2 versions de platines rencontrées sur ATV3F :

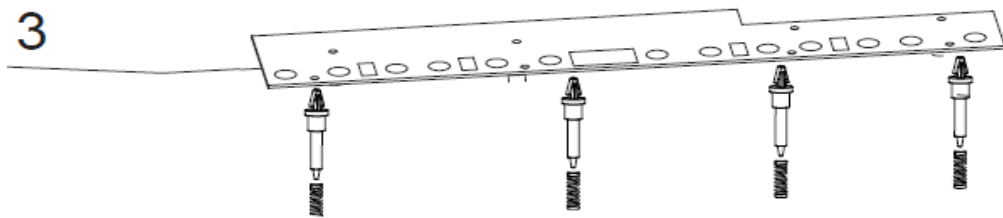
➔ **Version 1 - N° série inférieur à 0118..... :**

2	PLATINE DE PUISSANCE	FMC171661000180
3	PLATINE D' AFFICHAGE	FMC171661000222

➔ **Version 2 - N° série supérieur à 0118..... :**

2	PLATINE DE PUISSANCE	FMC171661000982
3	PLATINE D' AFFICHAGE	FMC171661000986

➔ Les platines **V1** sont remplaçables par les platines **V2**.

Les platines **V1** ne sont pas compatibles avec les platines **V2**.

Lors d'un passage de **V1** à **V2** : **les 2 platines doivent être remplacées !**
